## RESOLUCIÓN No.

### POR MEDIO DE LA CUAL SE OTORGA UN PERMISO DE VERTIMIENTOS Y SE ADOPTAN OTRAS DETERMINACIONES

#### LA DIRECTORA DE LA REGIONAL VALLES DE SAN NICOLÁS DE LA CORPORACIÓN AUTÓNOMA REGIONAL DE LAS CUENCAS DE LOS RÍOS NEGRO Y NARE, CORNARE.

6. Que, en atención a lo precitado, se generó el informe técnico **IT-03208-2025 del 23 de mayo de 2025**, en el cual se observa y concluye lo siguiente:

*Esquema del STARD*

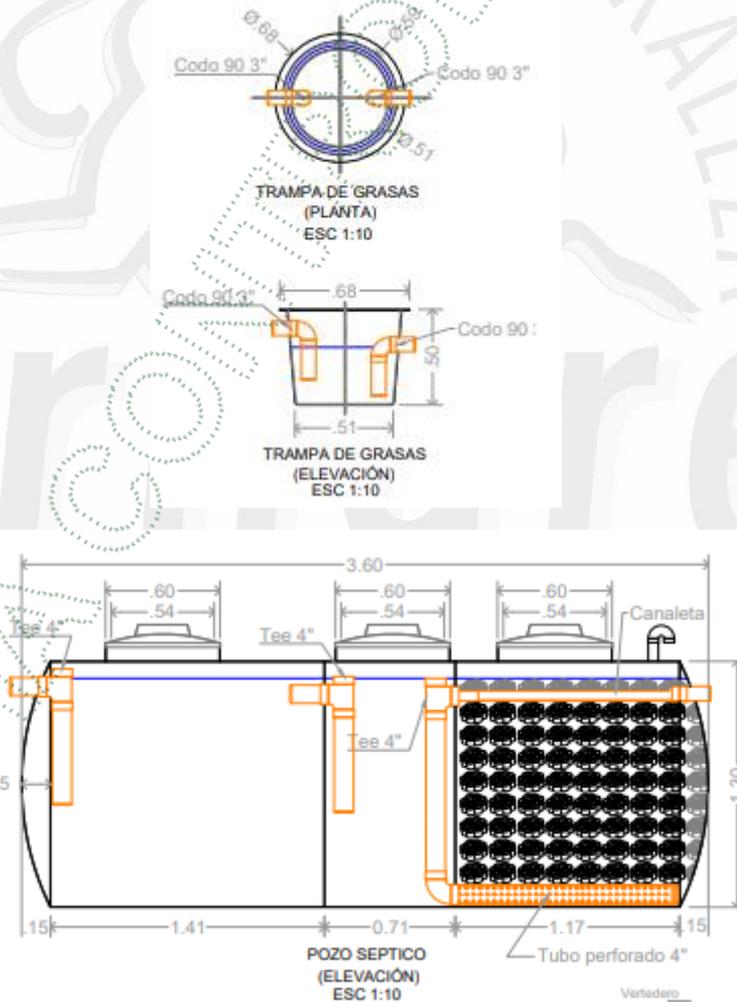
Si bien se menciona acerca de la caja de registro a la salida, no se informa acerca de la implementación de la caja de inspección a la entrada

- Si bien se plantea en el documento “MemoriascalculoSTARDLaborquímica” se hace entrega de las dimensiones de la caja de registro de salida para el STARD, se deberá tener en cuenta la instalación de una caja de registros a la entrada del sistema...”

**Parágrafo 4°.** El sistema de tratamiento deberá contar con las respectivas cajas de inspección, tanto a la **entrada y salida**.

Figura 1. STARD en mampostería

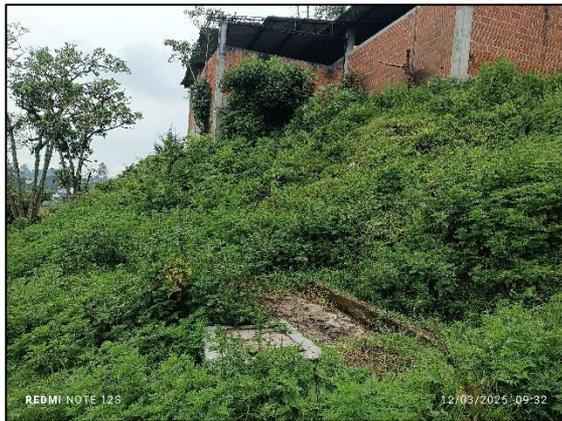
Se informa en la “EvaluacionambientalVertimientoLaborquímica” que la empresa cuenta con un sistema de tratamiento existente (Construido en concreto) para atender y tratar las aguas residuales domésticas generadas, pero este se encuentra obsoleto y con deficiencias en su funcionamiento, se plantea la instalación de un sistema de tratamiento conformado por una trampa de grasas, un tanque séptico integrado con sedimentador, clarificador y un filtro anaerobio de flujo ascendente (FAFA), su efluente descargará a través de un campo de infiltración con el cual se pretende dar cumplimiento a la normatividad ambiental, por lo que se le debe dar un adecuado manejo a los residuos y promover los procesos de restauración y mitigación de impactos en caso de cierre de la actividad.

Se identificó el sitio en el que se encuentra instalado un sistema de tratamiento de agua residual doméstica, el cual está construido en mampostería, de acuerdo a lo informado y a la documentación entregada dicho sistema será retirado y se dispondrá a implementar el nuevo sistema en dicho sitio.

- Actualmente se cuenta con un STARD en mampostería, el cual será reemplazado por el sistema propuesto.
- El predio cuenta con conexión al Acueducto veredal Corporación La Enea.
